## ETAPIZACE

PROJEKT MODERNIZACE  
AREÁLU ZOOLOGICKÉ ZAHRADY

LEDEN, 2022

Výřez regionu tučňáků a tropického skleníku s voliérou z architektonické studie z prosince 2019:

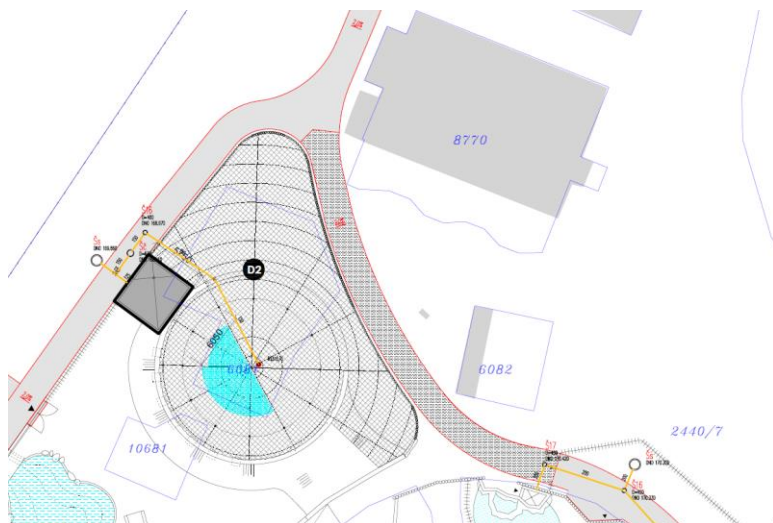
Pozornost je třeba věnovat obslužné komunikaci napojující REGION AUSTRÁLIE a severní hranici regionu tučňáků, které dostali ve studii z prosince 2019 úprav. Ty nastaly z důvodu umístění tropického skleníku s voliérou, které jsou při severní straně směrem od regionu tučňáků navrženy. Úprava této části obslužné komunikace a severní hranice regionu tučňáků nejsou zohledněny v dokumentaci DSP, která studii REGIONU ASIE z prosince 2019 předcházela.
